Konsultation Entwurf einer Vollziehungshandlung – Z 5/08 (Nutzung der entbündelten TASL bzw. des Teilabschnitts)

Tele2 nimmt zu dem im Verfahren Z 5/08 ergangenen Entwurf einer Vollziehungshandlung wie folgt Stellung.

Beispiele der (möglichen) Beeinflussung von Annex A durch AnnexB/M:

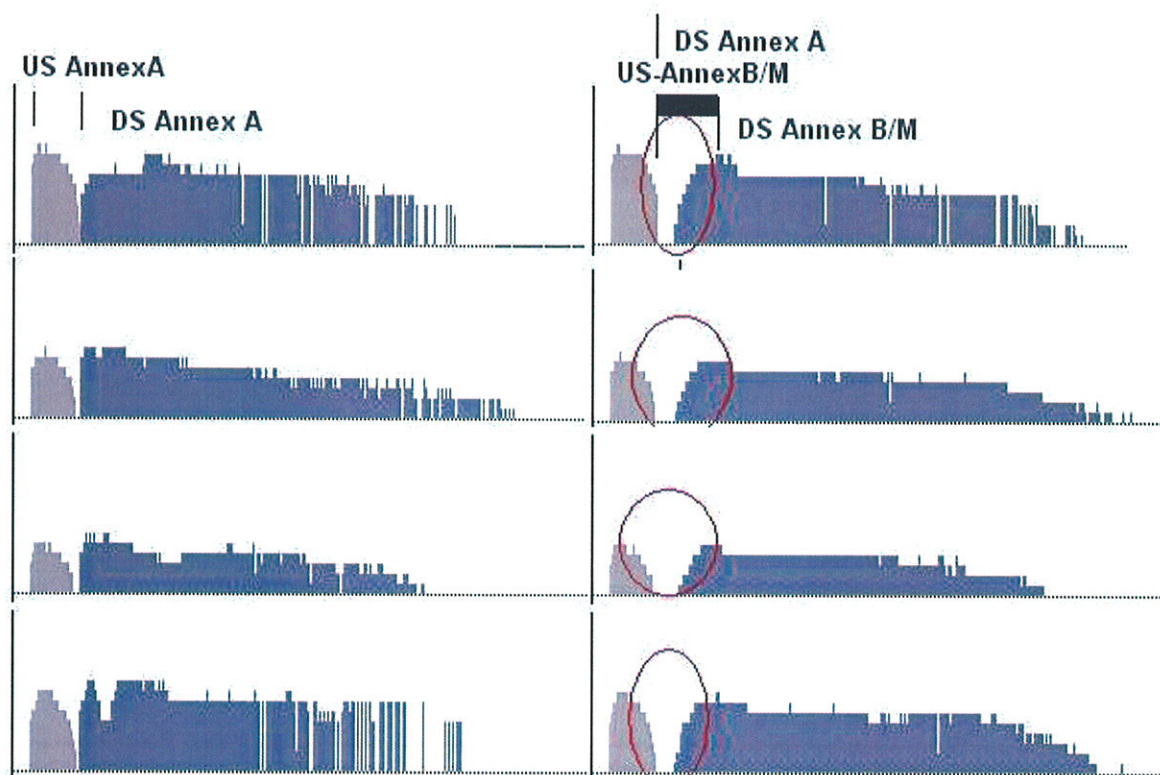
Tele2 hat ihren Vorbehalt nicht grundlos geäußert, sondern dieser basiert auf eigenen Erfahrungen mit - vermuteten weil von TA derzeit noch nicht bestätigten - Beeinflussungen durch Annex B, von dem durch die Überlappung der Frequenzbänder im Up- und Downstream die gleiche Gefährdung auf den vom Hauptverteiler hauptsächlich auf Annex A betriebenen Bestand ausgeht. Derartige

Beeinflussungen bedeuten für Annex A betriebene ADSL-Services eine nachweisbare Reduktion der erzielbaren Downstream-Bitraten. In diesem Zusammenhang ist auf die in Anhang 7 vorgesehene Entstörungsdefinition hinzuweisen, die derartige Beeinflussungsstörungen nicht als Störung qualifiziert und dadurch kein Anspruch auf deren Behebung besteht.

Derartige Beeinflussungen auf die von Tele2 betriebenen Annex A-Services werden derzeit von Tele2 flächendeckend im Anschlussbereich der abgesetzten Einheit in Innsbruck/Aldrans registriert. Tele2 wird daher bis zur Klärung dieser Beeinflussungsfrage den von Telekom Austria für den Betrieb abgesetzter Einheiten vorgesehenen provisorischen Anschalterichtlinien hinsichtlich der VDSL2-Profile für Annex B und M (bei VDSL2 ist diese Beeinflussung gleichartig wie bei ADSL/ADSL2p) nicht zustimmen. Dabei wird die Frage des Schutzes eigener vom Hauptverteiler betriebener ISDN-Teilnehmer der Telekom Austria dem Schutz des von Tele2 vom Hauptverteiler mit ADSL2p Annex A betriebenen Bestandes zu bewerten sein. Auch wird hinsichtlich der Entstörung derartiger Vorfälle auch die Frage der Möglichkeiten eines ANB zur Behebung derartiger Beeinflussungsstörung den eigenen Möglichkeiten der Telekom Austria als Netzbetreiber im Sinne eines Wettbewerbsvorteils gegenüberzustellen sein.

Es ist davon auszugehen - genaue Daten können nur von der Telekom Austria selbst bereitgestellt werden - dass die überwiegende Mehrzahl von ADSL-Services auf Basis von ADSL-POTS (Annex A) installiert und in Betrieb ist, und ADSL-ISDN (Annex B) lediglich einen relativ geringen Anteil aufweist. Das Ausmaß weiterer zusätzlicher Beeinflussungen von ADSL-POTS bei Einführung von ADSL2plus Annex M ist jedoch mit hoher Wahrscheinlichkeit und weit über das Maß der derzeitigen Beeinflussungen durch ADSL-ISDN als nicht vernachlässigbar einzuschätzen, zumal eine beträchtliche Penetration von ADSL2p-Services mit dem Wettbewerbsmerkmal „Erweiterter Upstream“ zu erwarten ist. Des weiteren ist aufgrund der beträchtlichen Pegelunterschiede insbesondere bei Betrieb ab Kabelverzweiger ein beträchtlich höheres Beeinflussungspotential von Annex M und B auf vom Hauptverteiler betriebene Annex A Services zu erwarten. Die möglichen Folgen wären verminderte Downstreambandbreiten bestehender ADSL-POTS Services.

Tele2 lehnt daher eine ungeprüfte Aufnahme von Annex M ab und beantragt ein Überprüfungsverfahren entsprechend den vorgeschlagenen Regelungen gem Anhang 2, Kap.3 und 4.2., diese sind:
